1. 인접구조물 영향성도가 SECTION A-A(좌측) 1개소만 되어있으며, 구조계산서에는 SECTION A-A(우), SECTION C-C(우) 등이 재하 하중으로 재하되어 있으나, 인접구조물 영향성도 추가에 대한 판단이 필요하다.

4. 구조계산서 (9-2) 및 설계도면 (C-530)의 계층계획서.

(침하계 설치 위치 제안)

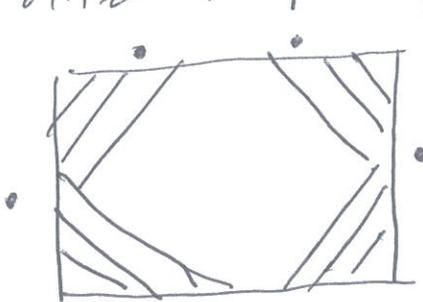
4. - 실제 당시와 같이 인접구역을 넘사가 완료되어 실제 틀안은
 . 틀이름 있으나 사일로 틀안의 특성이 지하수 상승/하강이 바빠진
 벽체 변형이 대해 번갈아가기 기동하기 때문에 인접구역을
 해가르 특하여 배면이 침하계 취하 오방 (특히, 천리화

5m 까지 연약지반으로
 관측 체계)

- 관측점이 자중계사계, 지하수위에 취할 특성하여 관측외
- 계측 관측기준은 실제 허용값을 기준으로 선정오방
